SOLICITUD DE OFERTAS No. 001 DE 2020

OBJETO: SELECCIÓN DE UN INVERSIONISTA PARA LA CONSTRUCCIÓN DE LA NUEVA SUBESTACIÓN MOCOA 230/115/34,5/13,2 KV CON CAPACIDAD DE TRANSFORMACIÓN DE 2X50 MVA.

RESPUESTA A LAS OBSERVACIONES PRESENTADAS AL PLIEGO DE CONDICIONES POR PARTE DE LA EMPRESA EDEMSA – ELECTRICAS DE MEDELLIN INGENIERÍA Y SERVICIOS SAS.

SUBESTACIÓN TIPO GIS
DISPOSICIÓN GENERAL DE OBRAS

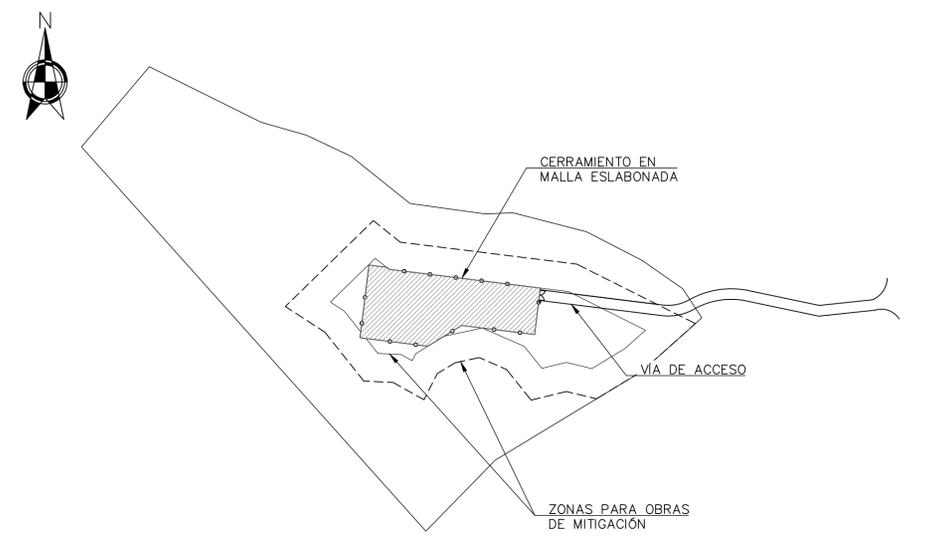
La distancia de fuga asignada para el proyecto es de 20mm/kV según el documento GEB-MCOA-CT101582-S042-DIS10155
